Relatório SEI-GDF n.º 2/2023 - CODHAB/PRESI/DAGES/GEOFI

Referência: Processo SEI 00392-00006838/2019-12

Assunto: relocação do Lote 2, Bloco 8, Área Comercial Central da Região Administrativa de Sobradinho - RA V

Figura 3: Croqui de Alteração do lote 2. Fonte: Terracap.

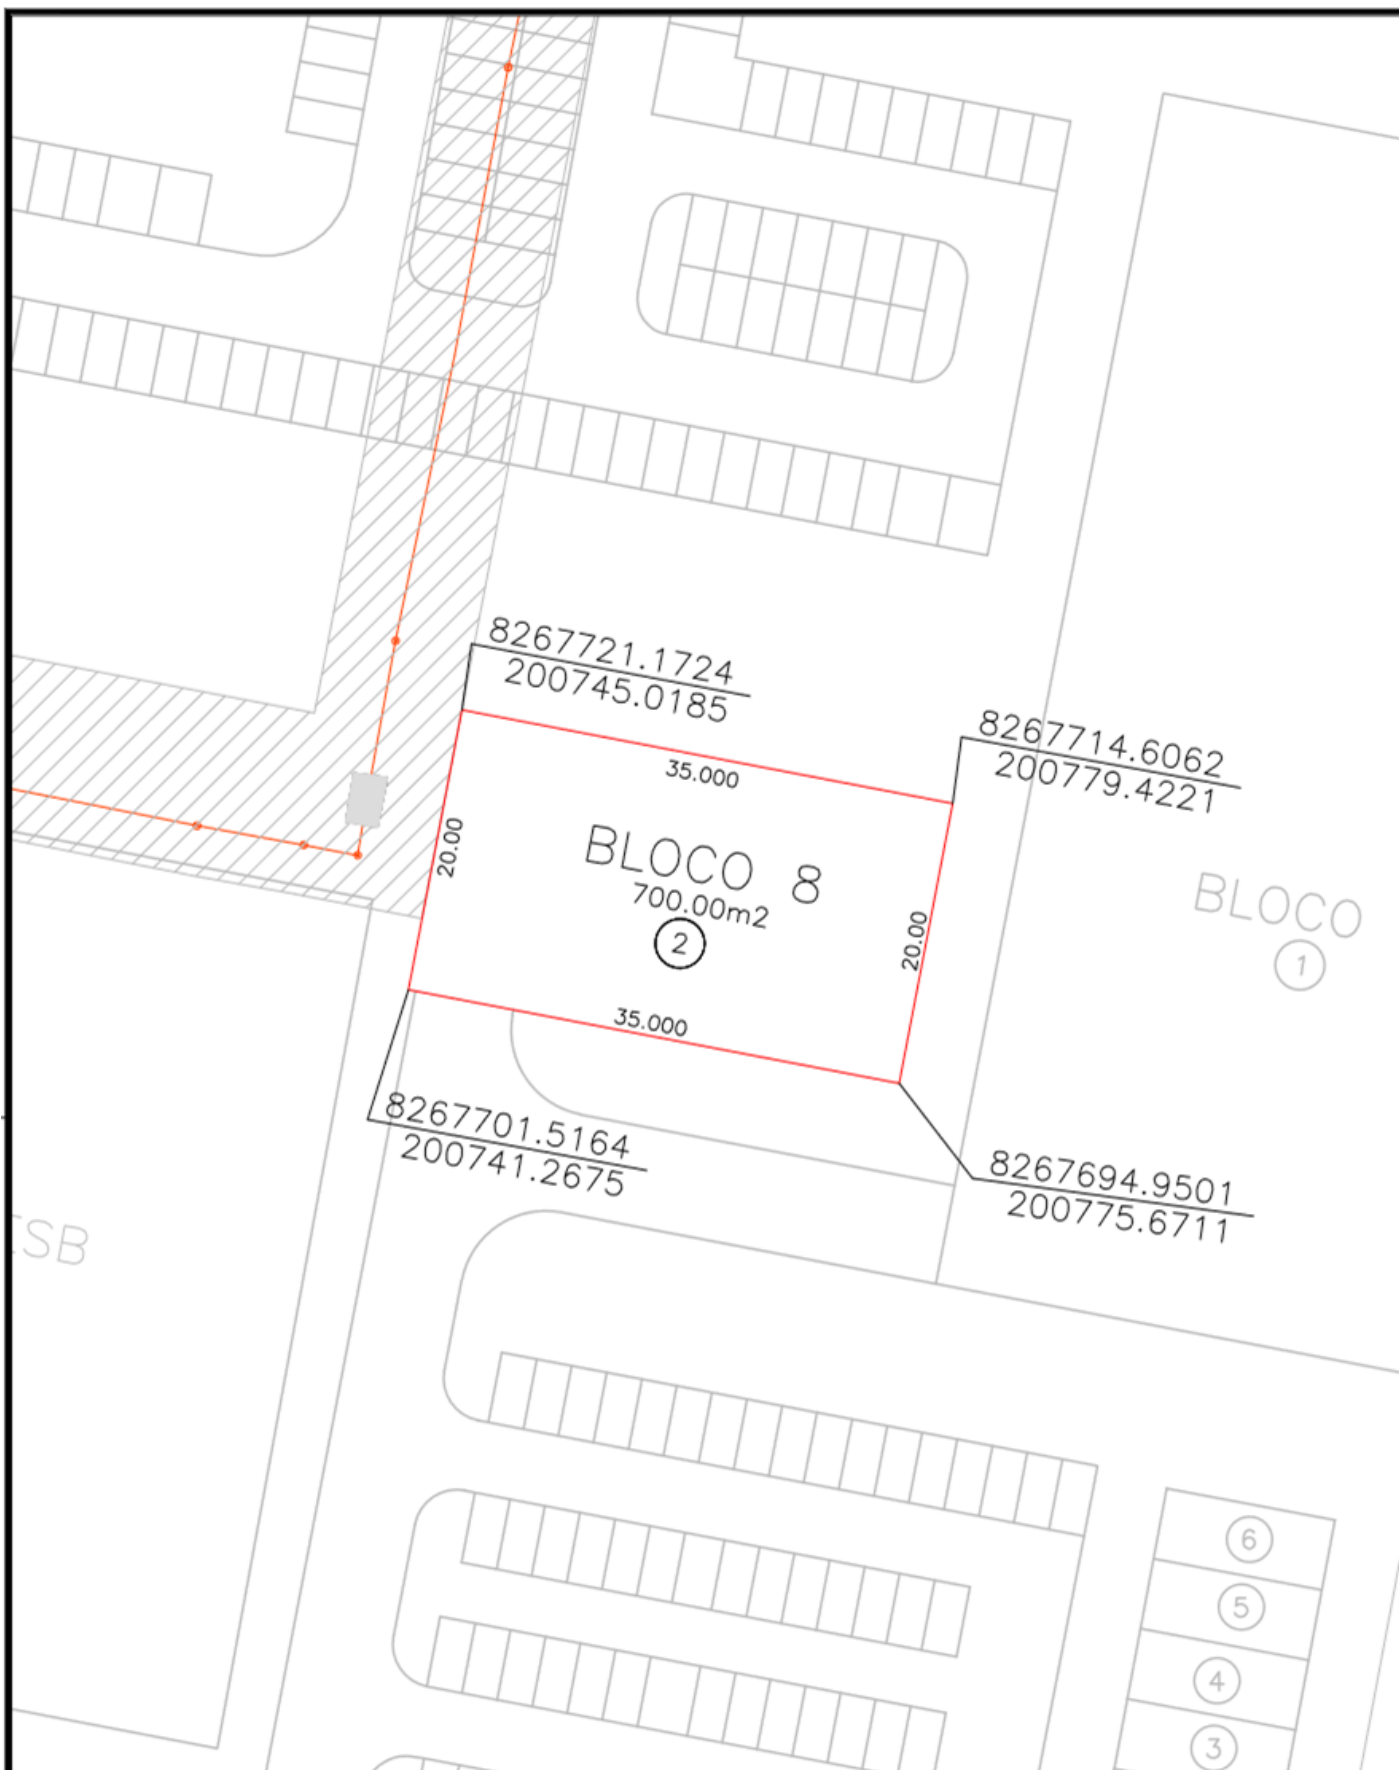
Com relação à interferência do Lote 2, Bloco 8, Área Comercial Central de Sobradinho com a rede de infraestrutura implantada, a Companhia de Saneamento Ambiental do Distrito Federal - Caesb exarou o Termo de Viabilidade de Atendimento EPR - TVA nº 20/134 id. (106862207), informando que há interferência com rede de abastecimento de água e que existem redes nas imediações, conforme abaixo:

- 4.1. Existe interferência do lote com adutora de Fofó 400mm.
- 4.2. **É considerado inviável o remanejamento da adutora devido aos altos custos da implantação.**
- 4.3. A ligação predial de água e de esgoto, definitiva ou provisória, poderá ser solicitada, pelo interessado, diretamente no escritório da Caesb.
- 4.4. Existem redes nas imediações, sendo necessárias medidas de proteção para evitar possíveis danos.
- 4.5. A validade destas informações é de 1 (UM) ano. (*grifo nosso*)

Tendo em vista a inviabilidade do remanejamento da adutora da Caesb, a Companhia Imobiliária de Brasília - Terracap encaminhou o Croqui do Lote 2 id. (110666220), com a proposta de deslocamento do lote no sentido oposto à adutora da CAESB e as Coordenadas Topográficas, conforme imagem abaixo:

Isto posto, **VOTO FAVORAVELMENTE** pela aprovação relocação do Lote 2, Bloco 8, Área Comercial Central da Região Administrativa de Sobradinho - RA V, tendo em vista a existência de interferência com redes de infraestrutura.
